Městská část Praha – Ďáblice

Naše Č.j.: 3661/2023_MCPD

Vyjádření k dokumentaci záměru „D0, stavba 520 Březiněves – Satalice“ dle § 8 odst. 3 zákona č. 100/2001 Sb.

Obr. 1 Výřez přílohy č. 8.2. (stav E.3.a, rok 2030, stav se záměrem s kompletním PO, D0 520 var. zahloubená, výřez východ)

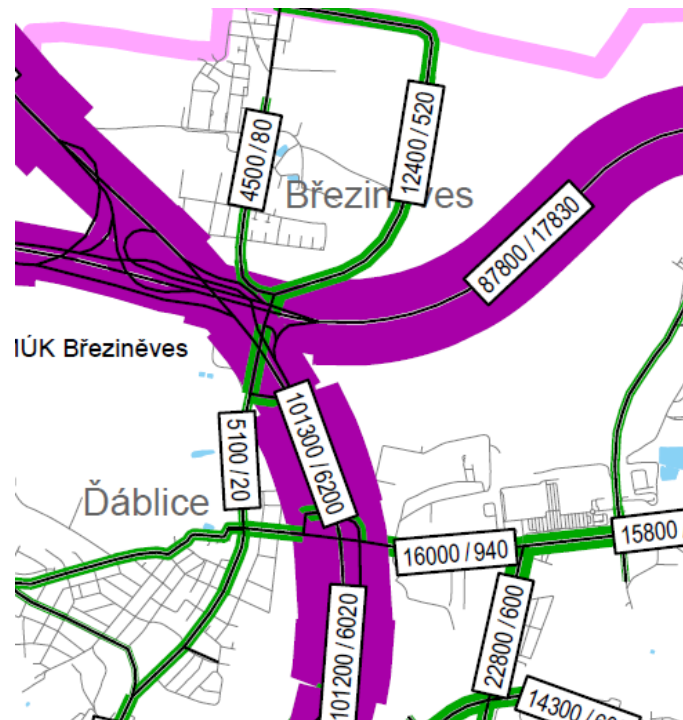
rok 2030 bude 101 300 a z toho 6 200 vozidel nad 3,5 tuny (stav E3, příloha 8.2 a také viz Obr.1.) a to za podmínky ukončené výstavby řady dalších navazujících komunikací, které podmiňují funkčnost prognostického modelu (viz Dokumentace kapitola 3.4.3). **Z těchto důvodů žádáme preciznější posouzení intenzit provozu na daném úseku komunikace a sofistikovanou prognózu dopravy beroucí v úvahu i možné nesplněné varianty výstavby navazující dopravní infrastruktury** (viz Dokumentace kapitola 3.4.3). Zároveň upozorňujeme na velice pravděpodobný synergický efekt působení hluku.

Z uvedených hodnot je zřejmá **nekonzistence dat**. Odlišnost nasčítaných denních intenzit mezi dvěma subjekty (ŘSD a TSK) na stejném úseku je nejvíce zřejmá v roce 2016. Při setrvalém residenčním růstu suburbánních oblastí Prahy by zřejmě pokles denní intenzity (ŘSD, 11321/den vozidel) musel mít příčinu, kterou by zaznamenalo i sčítání TSK. Dané hodnoty zpochybňují věrohodnost dat a jejich další použití při modelování dopravy. Přičemž model viz (stav E3, příloha 8.2) předpokládá výstavbu obchvatu obce Březiněves s denními intenzitami viz Obr.1. Prognózované hodnoty ve srovnání s trendem a nekonzistencí dat by měl být řádně vysvětleny.
